Aus der Gutachterpraxis:

Qualität – wo bist Du?

Im vorliegenden Gutachterfall wurden bei einem Gemeindehaus, Türen- und Fensterelemente unsachgemäß eingebaut. Vielfach ist die Funktion nicht gegeben und entspricht weder den zugehörigen DIN-Normen, noch den Verarbeitungsrichtlinien des Systemherstellers.

Bild 2: Das senkrechte Flügelrahmenprofil, großes Bild, hat zuviel Spiel (5 bis 6 mm). Dies ist seit dem Einbau der Fall, wie die Ausnehmung an der Flügelkante zeigt

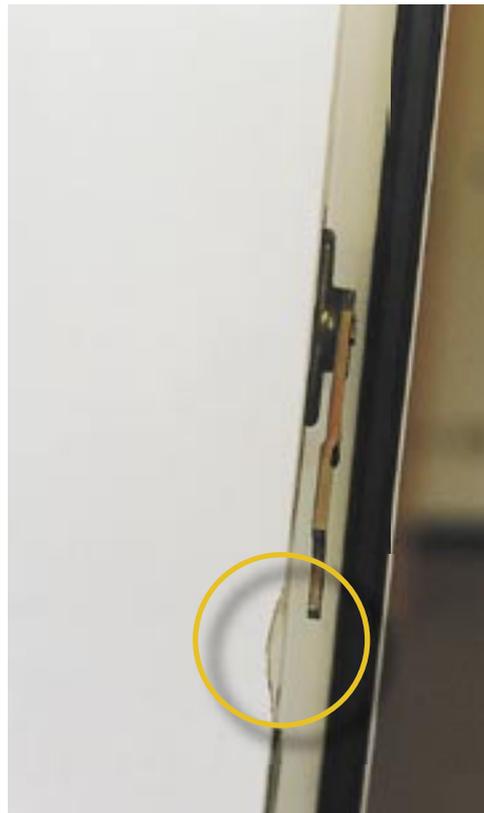
Auch bei den senkrechten Schließfugen überschreitet die Toleranz für die Falzluft das zulässige Maß (um das 3fache). Die Flügel sind in der Breite nicht richtig ausgemittelt und die Flügelprofile zudem nicht ausreichend stabil. Das liegt daran, daß die max. Flügelgrößen der Verarbeitungsrichtlinien überschritten werden. Deshalb wurden an den Fensterflügelrahmen bereits Auskerbungen vorgenommen (Bild 2).

Bild 3: (oben rechts) Die Fugen sind nicht schlagregendicht (Sandspuren in der Wassersammelkammer) und der Rollzapfen schleift am Schließstück

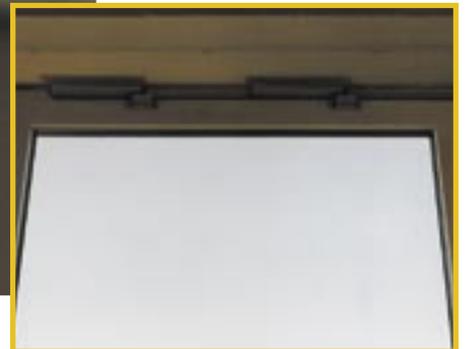
Das untere waagerechte Flügelrahmenprofil ist im Abstand von ca. 150 mm von der Ecke um 3,0 mm nach unten durchgebogen und reduziert die zulässige Falzluft. Deshalb schleift der Rollzapfen beim Schließen über die Mittelverriegelung und blockiert beim Verschließen. Das ist ein gravierender Fehler. Das senkrechte Flügelrahmenprofil (Griffseite) ist nicht ausreichend stabil und hat zuviel Spiel (5 bis 6 mm). Dies ist seit dem Einbau der Fall, wie die Ausnehmung an der Flügelkante zeigt (Bild 2). Der Rahmen hat im mittleren Bereich nicht genug Falzluft und schlägt gegen die Schließstücke. Insgesamt ist die zulässige Fugendurchlässigkeit überschritten und die erforderliche Schlagregendichtheit nicht vorhanden. Das ist auch daran erkennbar, daß in der Wassersammelkammer im Blendrahmen Sandkörner sind, die die Abgrenzungen der Wassermengen und der Wasserstände sichtbar machen (Bild 3). Man kann zudem am Schließstück Schleifspuren des Rollzapfens sehen (Bild 3); der Grund dafür ist die Durchbiegung des unteren Rahmenprofils.
